玄海原子力発電所3号炉、4号炉

TSG-005

玄海原子力発電所3号炉及び4号炉

日本海南西部の海域活断層の長期評価（第一版） の反映に係る対応方針について

3. 第1五島堆断層帯について
(コメントNo. 2への回答)

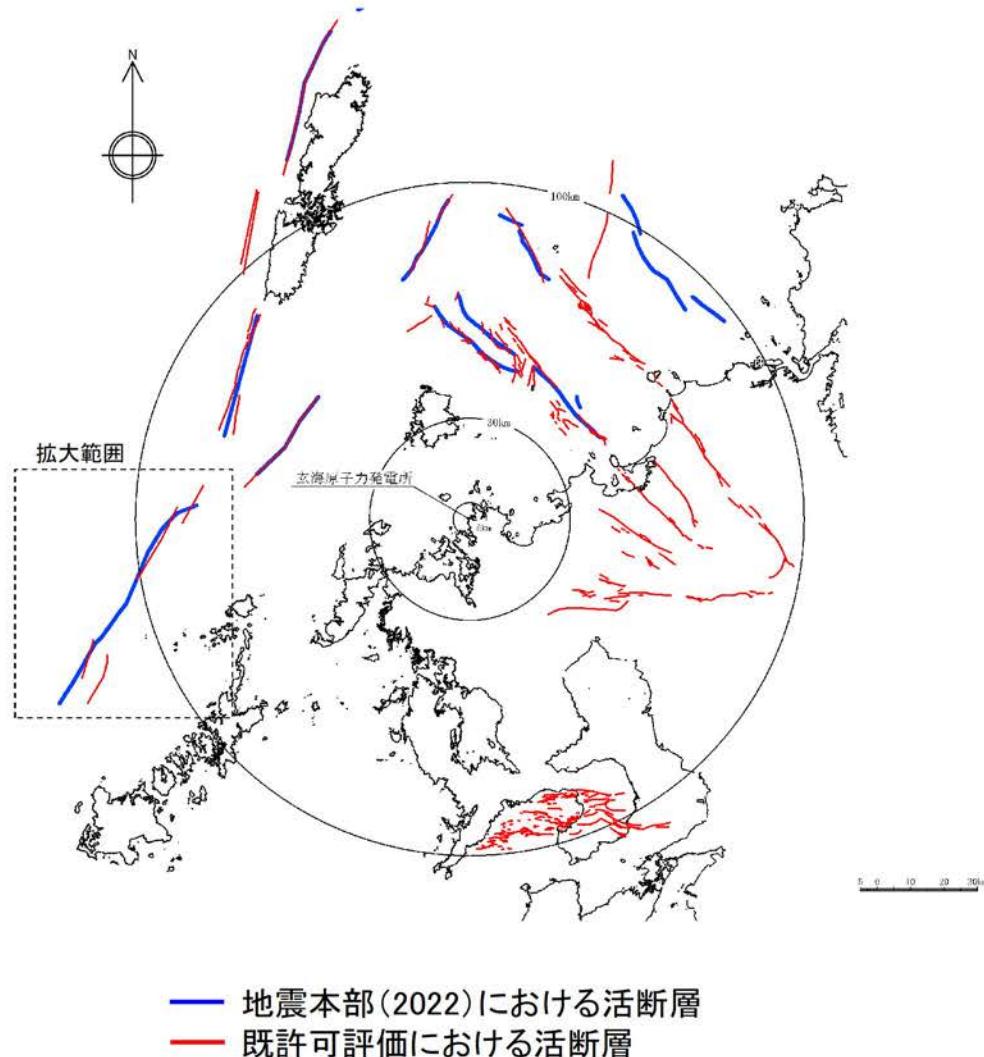
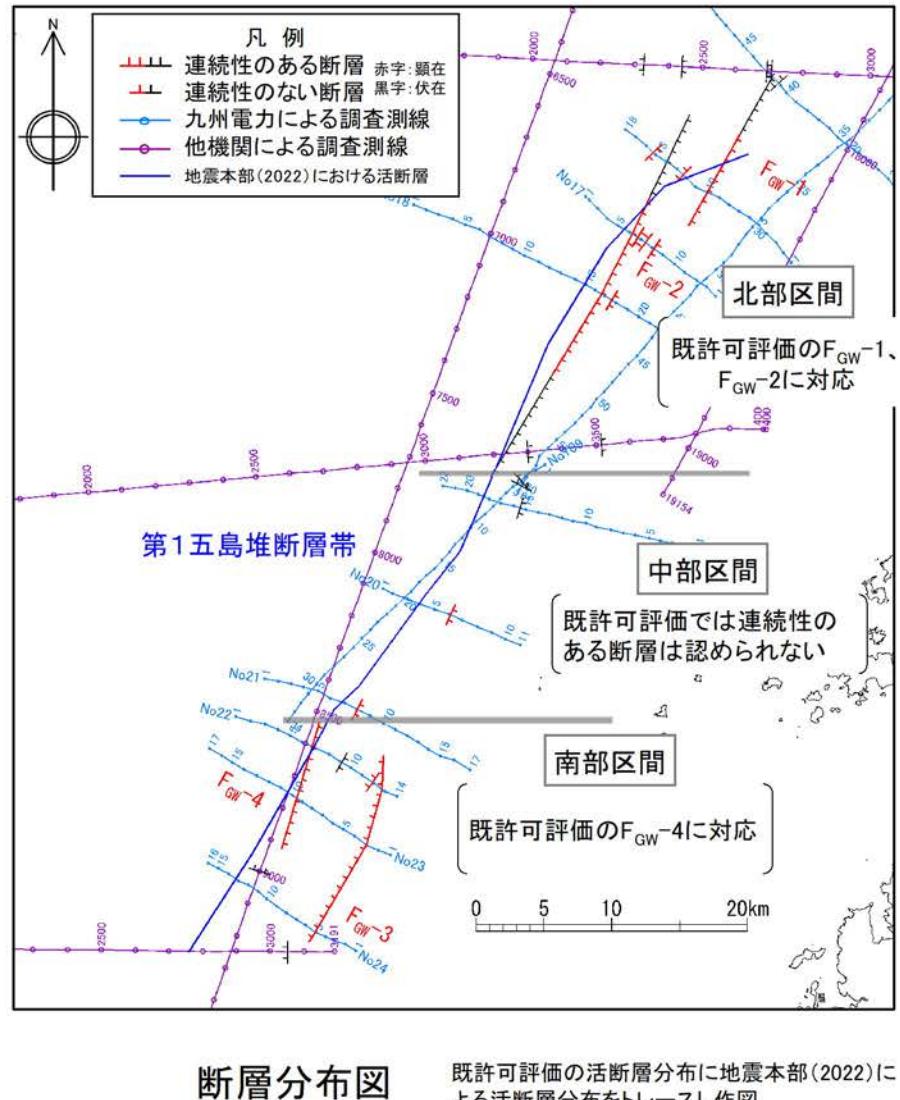
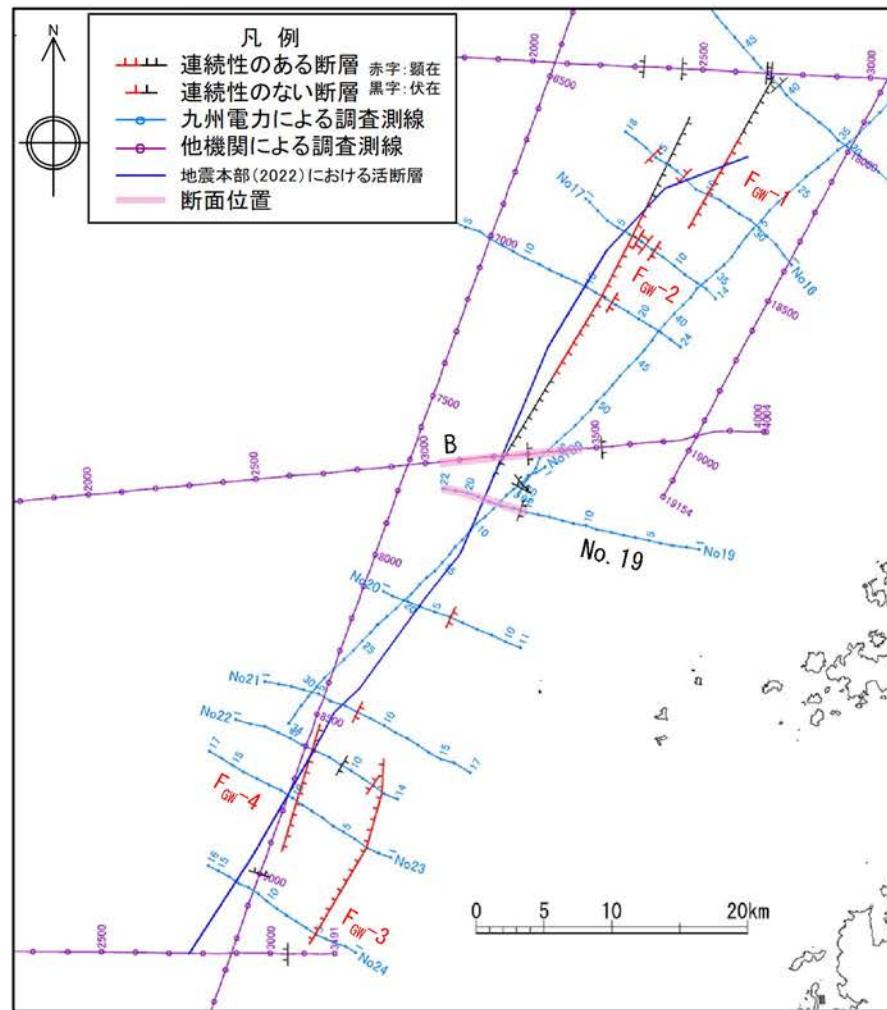
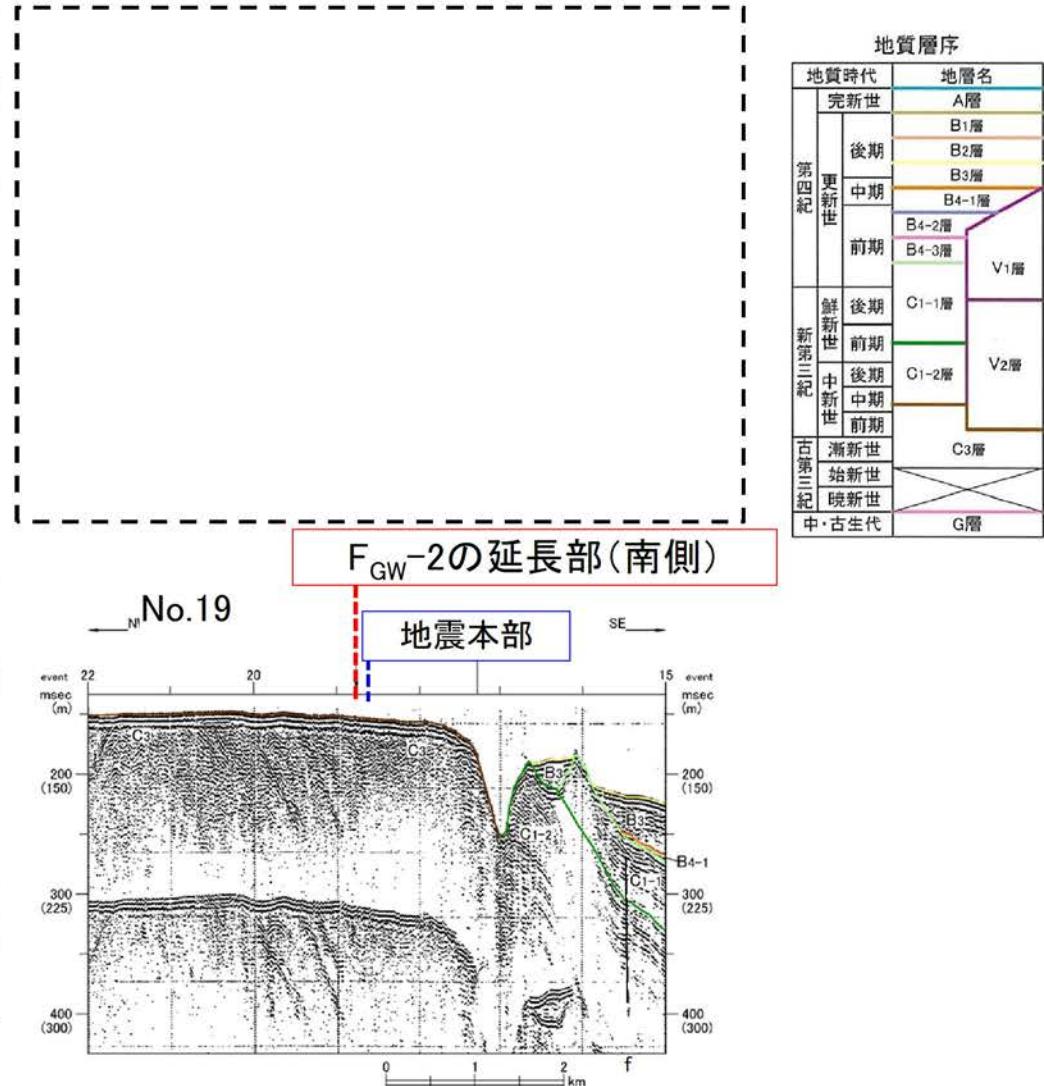
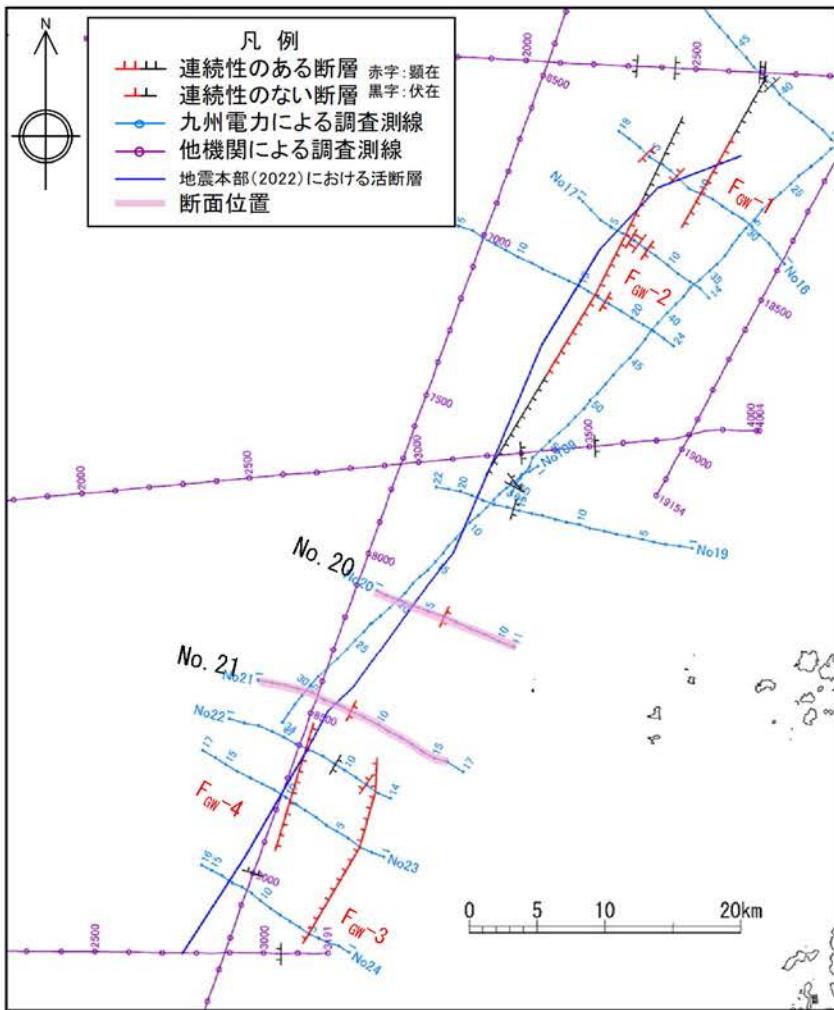
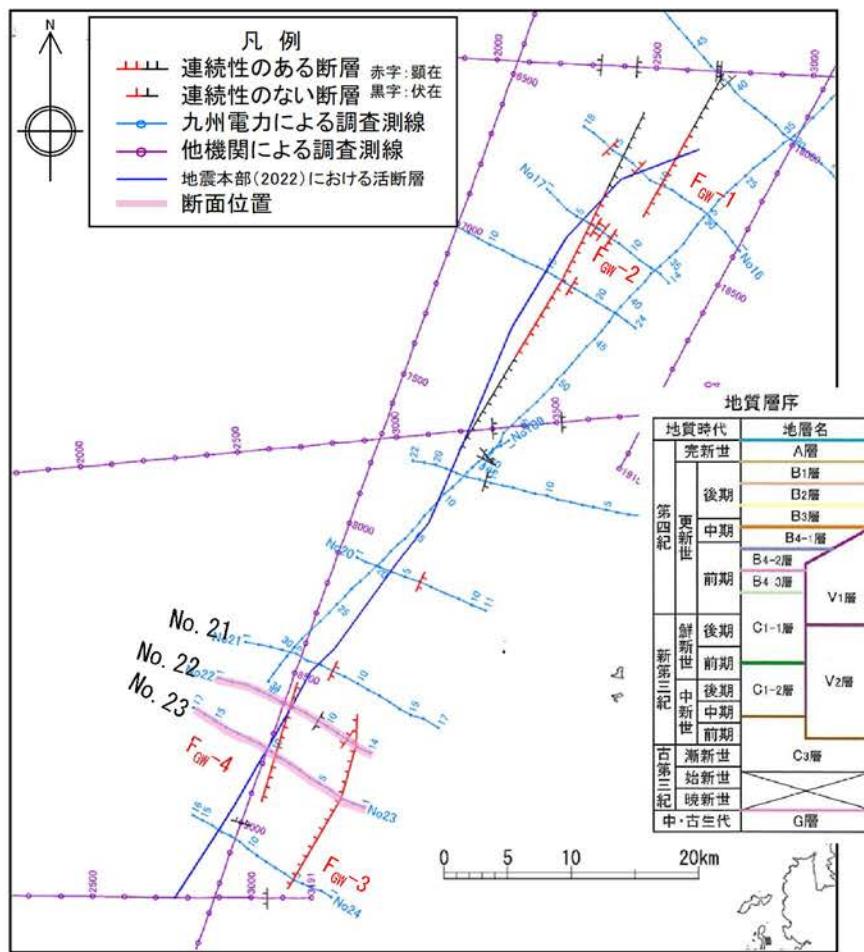
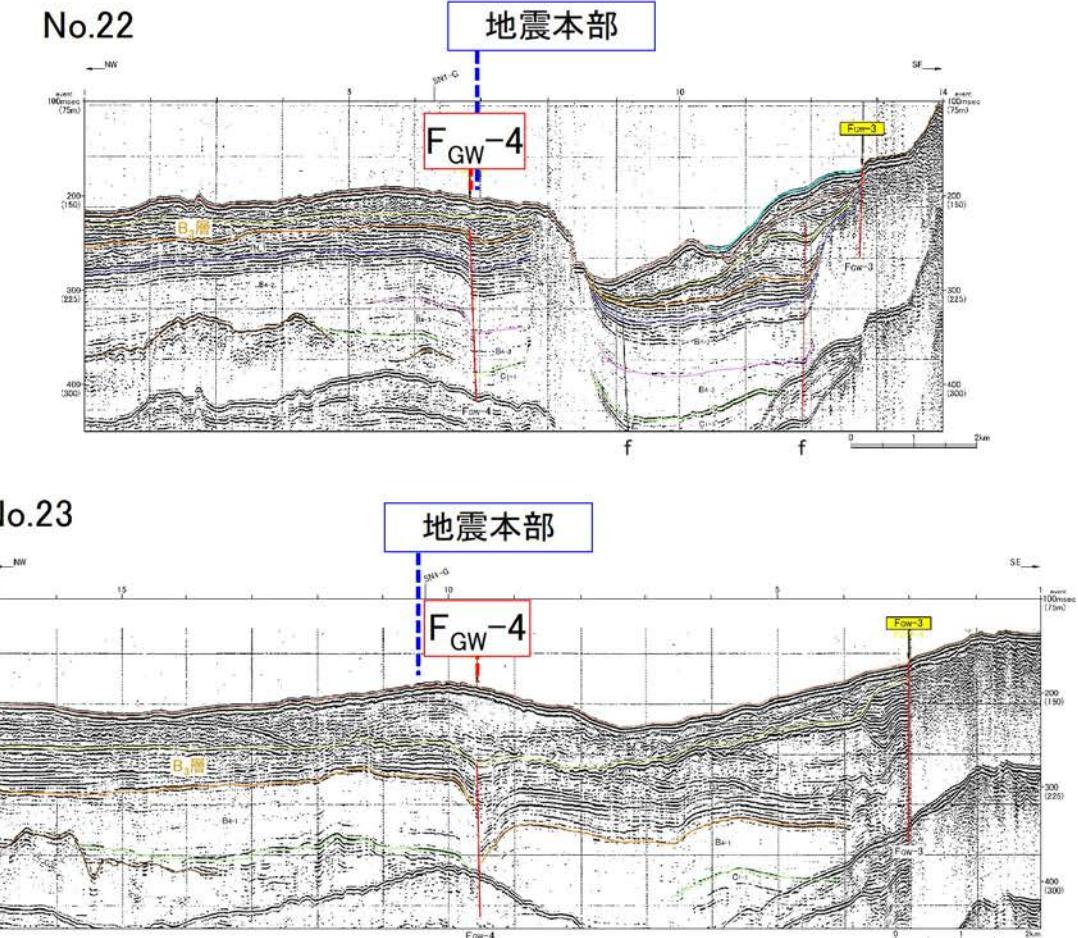
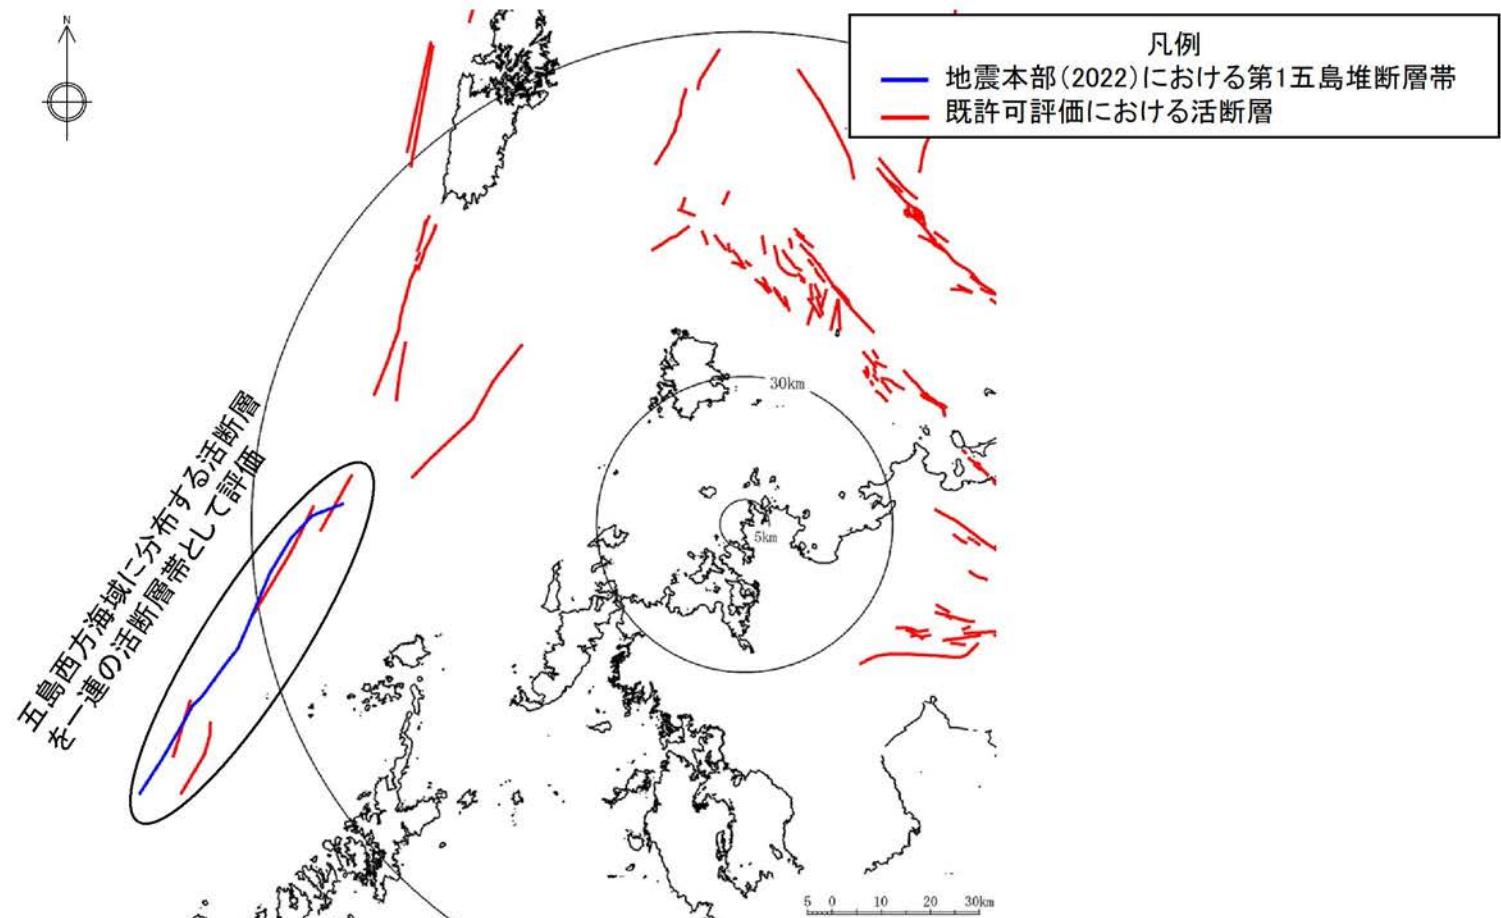
No.	コメント	指摘場所	対 応
1	小呂島近海断層帯と既許可の警固断層帯とは一部の区間で北西～南東方向に重複しているため、敷地への影響の観点から、小呂島近海断層帯と警固断層帯との連動についての取扱いを検討する必要がある。		<ul style="list-style-type: none">・小呂島近海断層帯と警固断層帯の連動を地震の震源及び津波の波源として考慮する。・地震の震源及び津波の波源は、断層長さが長くなるよう、既許可評価における壱岐北東部の断層群と警固断層帯をあわせた断層長さを設定する。
2	第1五島堆断層帯の中部区間については、断層の有無及び連續性を評価するためにはデータを十分に整理する必要がある。	第1197回 原子力発電所の新規制基準適合性に 係る審査会合 (2023年10月13日)	<ul style="list-style-type: none">・第1五島堆断層帯の中部区間について、地震本部(2022)の評価を考慮し、活断層評価を見直す。
3	既許可における基準津波の策定では、宇久島北西沖断層群とその北方にある対馬南西沖断層群との連動を考慮しているため、敷地への影響の観点から、第1五島堆断層帯と対馬南西沖断層群との連動についての取扱いを検討する必要がある。		<ul style="list-style-type: none">・第1五島堆断層帯と対馬南西沖断層群の連動を地震の震源及び津波の波源として考慮する。・地震の震源及び津波の波源は、断層長さが長くなるよう、既許可評価における対馬南西沖断層群と地震本部(2022)による第1五島堆断層帯をあわせた断層長さを設定する。

■ 既許可評価では、地震本部(2022)における第1五島堆断層帯の北部区間位置では宇久島北西沖断層群(F_{GW-1} 、 F_{GW-2})を、南部区間位置では中通島西方沖断層群のうち F_{GW-4} を認定しているが、中部区間位置では連続性のある断層は認められない。

■ 第1五島堆断層帯の北部区間と中部区間との境界付近である $F_{GW}-2$ の南端について、他機関の測線(B)では、B4-3層より上位に変位・変形がないことから伏在断層としている。また、その延長部の当社測線(No.19)には当該断層は認められないことから、 $F_{GW}-2$ は中部区間まで連続しないと評価している。

- 第1五島堆断層帯の中部区間に対応する当社測線(No.20、No.21)において、東落ちの断層が確認される。
- 当社測線(No.20)で認められる断層は、断層の北西側の地層が不明瞭で、一定程度の変位量が推定されるのに對し、当社測線(No.21)で認められる断層は、B₄₋₁層の上面に変形が認められ、下位の地層ほど傾斜が大きい構造になっており、両断層は構造が異なることから、連續性のない断層と評価している。

- 第1五島堆断層帯の南部区間に対応する当社測線(No.22、No.23)において、断層が確認される。
- 両測線に確認される断層については、断層の両側の地層が断層に向かって緩く傾斜し、B₃層まで及ぶ東落ちの変位が認められる構造であることから、連續性のある断層と評価し、F_{GW}-4を認定している。
- F_{GW}-4の北側の当社測線(No.21:前頁参照)において、F_{GW}-4の延長部で断層は確認されないこと、当社測線(No.21)で確認される断層は、当社測線(No.22、No.23)で確認される断層とは構造が異なることから、F_{GW}-4は、中部区間まで連続しないと評価している。

- 第1五島堆断層帯の中部区間についてデータ及びその解釈を整理した結果、前頁までに記載の通り、既許可評価と地震本部(2022)の評価では差異がある。
- 一方で、地震本部(2022)では当社の既許可評価を踏まえた評価が行われていること、中部区間にあたる海域では、当社の音波探査測線の間隔が北部区間及び南部区間と比べ広く、地震本部(2022)との違いを評価できないと判断したことから、地震本部(2022)の評価を考慮し、第1五島堆断層帯の中部区間を含む五島西方海域に分布する活断層を一連の活断層帯として、活断層評価を見直すこととする。
